## 改善箇所説明図

### 不具合内容:

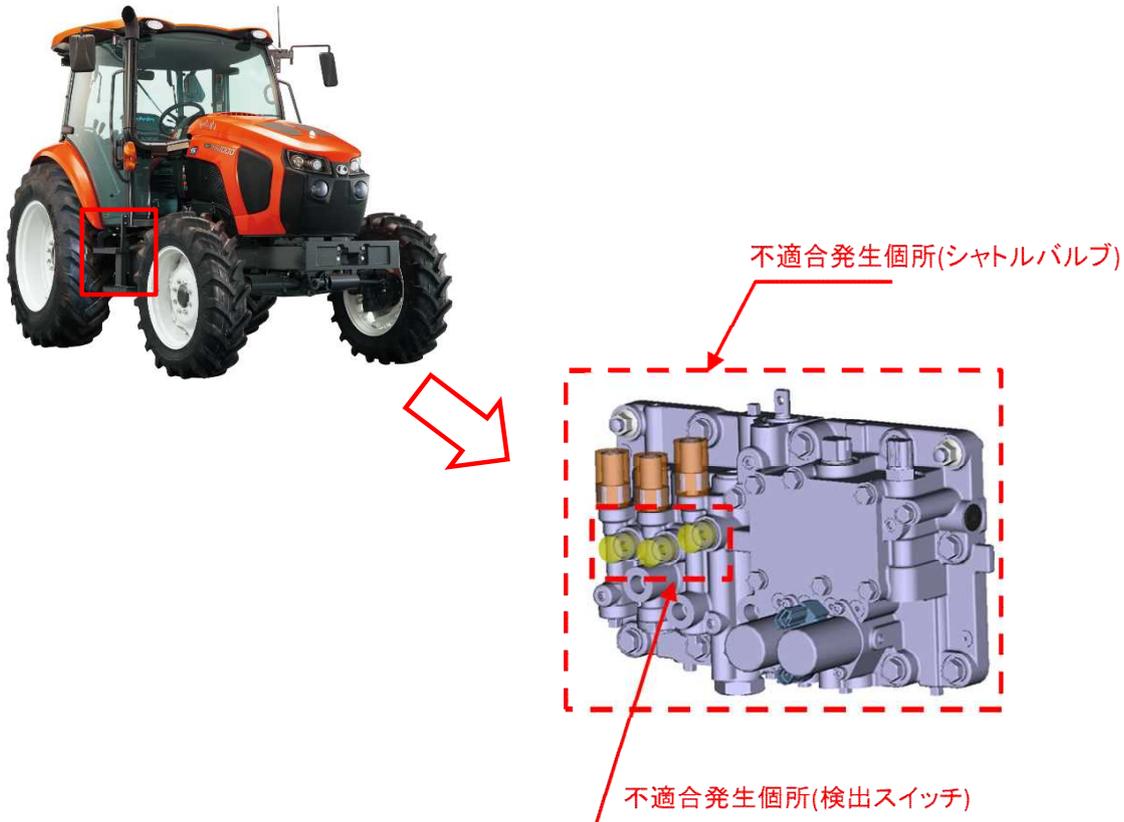
農耕トラクタの前後進制御用電磁バルブ(シャトルバルブ)において、以下①②の内容により、検出スイッチの誤作動によりエラーが検出され、フェールセーフ機能により走行停止することがある。

また、そのまま使用を続けると徐々にエラーの発生頻度が高くなり、最終的に走行停止後に走行不能に至るおそれがある。

①シャトルバルブ内部の構造が適切でないため、バルブ内部に発生した極微小な油圧の圧力差によりスイッチ作動部部品が押されることで、検出スイッチが誤作動する。

②シャトルバルブの検出スイッチ内部のガスケットに誤った材料を使用したものがあつたため、ガスケットがシャトルバルブ内部の作動油により膨潤し、膨潤したガスケットがスイッチ内部の接点を押し上げ、接触不良により検出スイッチが誤作動する。

- ①対象車両について、シャトルバルブの検出スイッチ作動部の部品を、圧力差の発生を防止する対策部品に交換する。
- ②対象車両について、シャトルバルブの検出スイッチの製造ロット番号を確認し、誤材料を使用した製造ロットである場合は正規品のスイッチに交換する。

右の写真の部位、機種銘板の左下に白色マーキングを実施する。
